<u>Project</u> Verwijderen bestaande fietsstalling en tuinmuur en aanvraag tot plaatsen kleinere fietsstalling	<u>Bouwheer</u> Demeester Brecht Quinten Metsijsstraat 16 9040 Gent	Voorgevel
 Architectenburo Acke & Van Wynsberghe Diederikplein 15, 9960 Assenede (B), 09 344 62 22 www.a-vw.be	<u>Voor akkoord</u> <u>Bouwplaats</u> Quinten Metsijsstraat 16 9040 Gent Gent 19° afd./Sint-Amandsberg 2° afd., sectie C, nr. 428/X10	Datum 29/04/2025 Schaal 1/100  Dossiernummer 25.019

Voorgevel nieuwe toestand

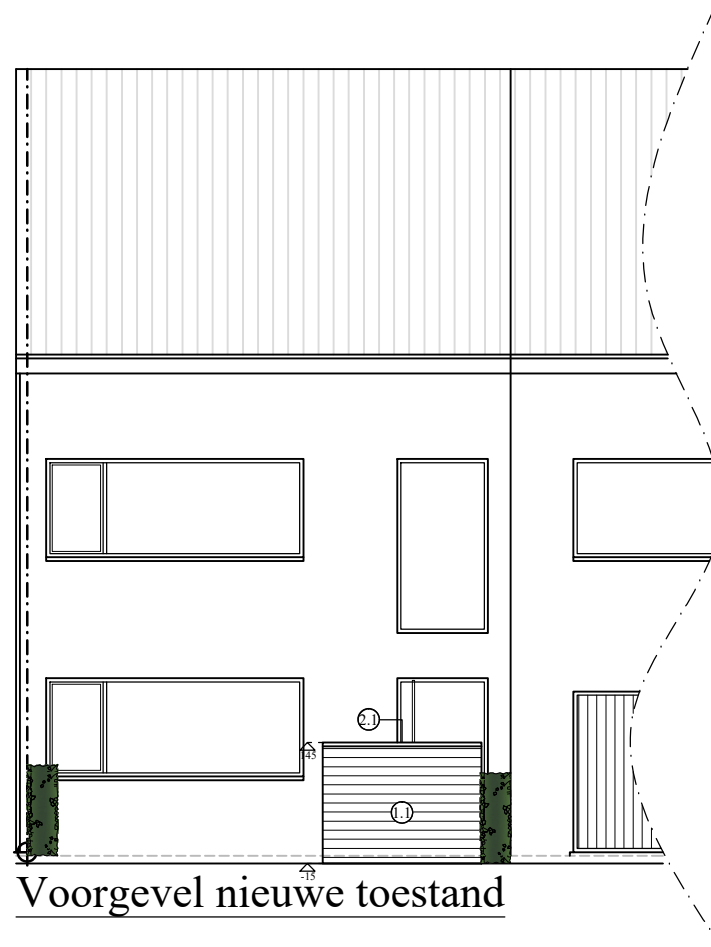
**ZIE BIJZONDERE
VOORWAARDE(N)**

Hoogte fietsenberging:
De hoogte van de
fietsenberging moet zich
beperken tot 1,50 m tov
het maaiveld.
